Comentários sobre as críticas, sugestões e solicitações gerais enviadas para a Consulta Pública sobre a fase MAR II

Introdução

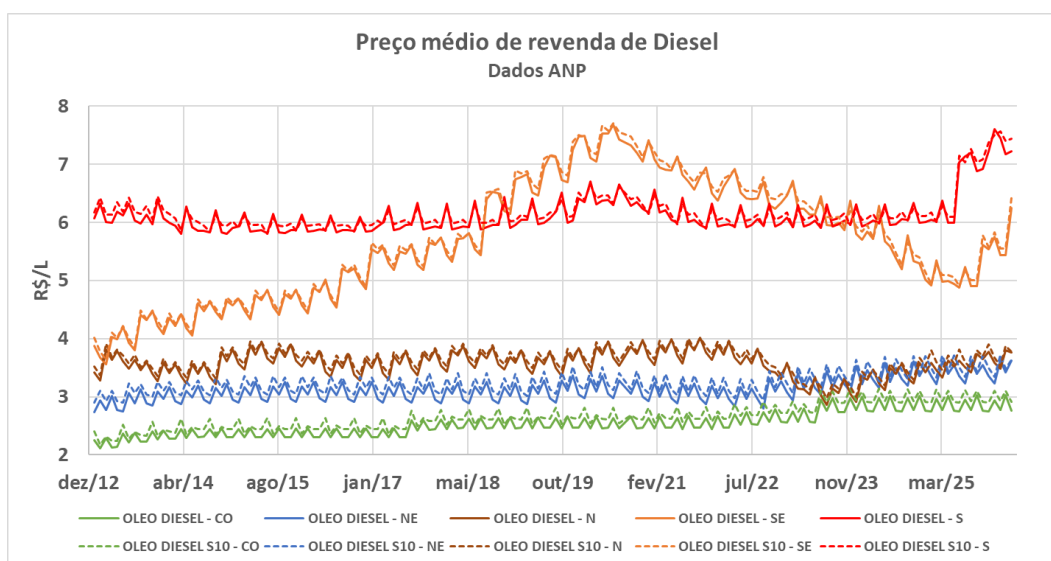
- **Elevação do Custo Operacional:** O uso obrigatório de Diesel S10 e ARLA-32 deve elevar os custos de operação em 9% a 20% segundo CSMIA/ABIMAQ, John Deere, MOLDEMAQ e KUHN.

- **Resposta:** Não é verdade. Nos dados da ANP dos últimos 13 anos, as curvas de preço de Diesel comum e S10 são praticamente coincidentes, sendo difícil distingui-las. Segundo as suas estatísticas, as flutuações mensais do preço do Óleo Diesel são maiores do que o aumento de custo pelo uso de S10 e ARLA somados, sendo que as variações regionais no país são ainda maiores, conforme pode ser visto no gráfico e tabelas a seguir.
